Doc. No. L5-95KV253 R9

発電用原子炉施設に係る型式設計特定機器の 型式指定申請

規則への適合性について

指摘事項(No.3)

(2) 代表事象 (2/2)

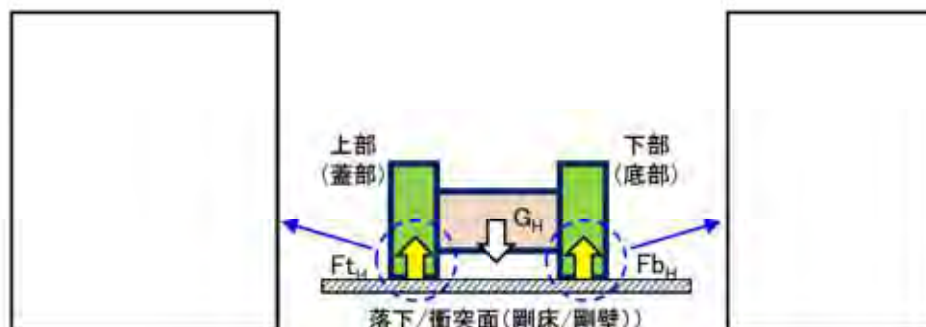
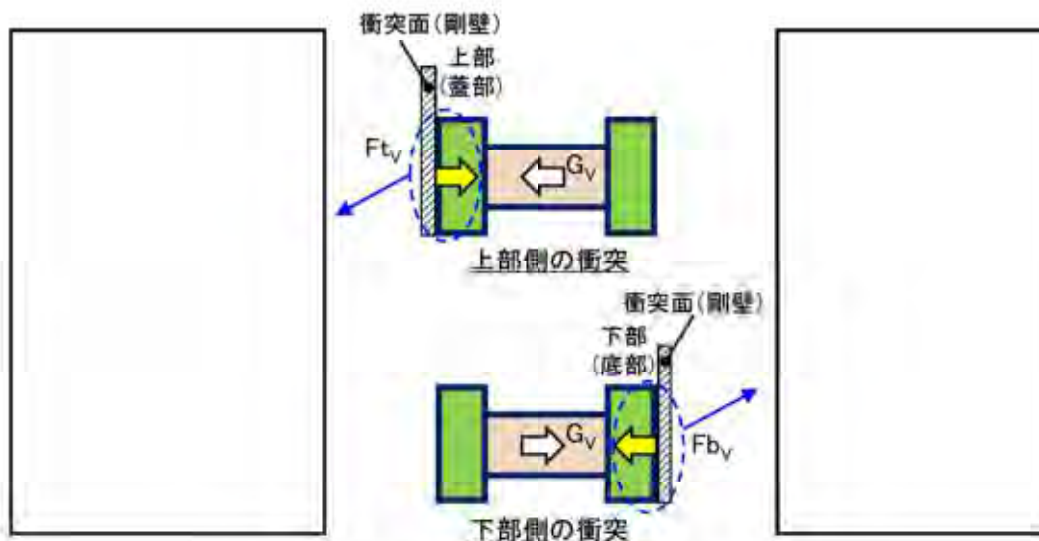
申請書添付書類13に示す輸送用緩衝体を装着して輸送することが申請書本文に明記されていないため記載を検討のこと。また、貯蔵用緩衝体の性能に係る説明に際して、詳細設計ベースでの具体的な緩衝性能について説明すること。

(1) 水平落下

G_H : 特定兼用キャスク本体に生じる衝撃加速度 ($650m/s^2$)
 F_{t_H} : 特定兼用キャスク上部(蓋部)に作用する荷重 (4.30×10^7N)
 F_{b_H} : 特定兼用キャスク下部(底部)に作用する荷重 (3.76×10^7N)

(2) 軸方向衝突

G_V : 特定兼用キャスク本体に生じる衝撃加速度 ($600m/s^2$)
 F_{t_V} : 特定兼用キャスク上部(蓋部)に作用する荷重 (7.55×10^7N)
 F_{b_V} : 特定兼用キャスク下部(底部)に作用する荷重 (7.69×10^7N)

実機大落下試験モデルによる9.3m傾斜落下

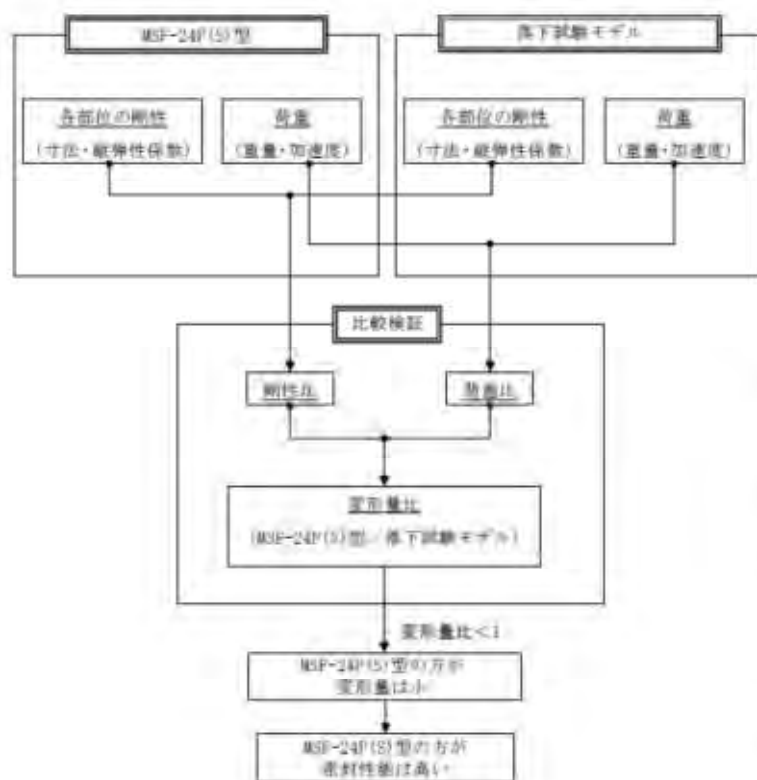
(注2)水平落下において、MSF-24P(S)型が床面に対して傾斜して落下する場合(以下「傾斜落下」という。)がある。傾斜落下となる場合、細長い輸送物では落下エネルギーの一部が特定兼用キャスクの回転運動エネルギーとなり二次衝撃側の吸収エネルギーが増加する。特に、蓋密封部が二次衝撃側となる場合、密封性能を損なうおそれがあるため、二次衝撃側の衝撃加速度の影響を評価する必要がある。傾斜落下による密封性能への影響がなく、傾斜落下時にMSF-24P(S)型の健全性が維持されることをP.10~13に示す。

9.3mの高さから傾斜させた状態で水平方向に落下(底部側が一次衝突、蓋部側が二次衝突)させた。一次蓋の漏えい率は、落下試験前後で変化はなかった。また、落下時に最も影響を受ける蓋ボルトに生じた応力は、基準値(設計降伏点)に対し余裕があり、蓋ボルトは弾性範囲に留まる。以上より、傾斜落下時に密封性能が維持されることを確認した。

部位	落下試験前 (Pa・m ³ /s)	落下試験後 (Pa・m ³ /s)
一次蓋	< 1 × 10 ⁻¹¹	< 1 × 10 ⁻¹¹

部位	応力成分	最大応力 (MPa)	基準値 (MPa)
一次蓋ボルト	膜	462	890 (設計降伏点)
	曲げ	470	
二次蓋ボルト	膜	560	
	曲げ	625
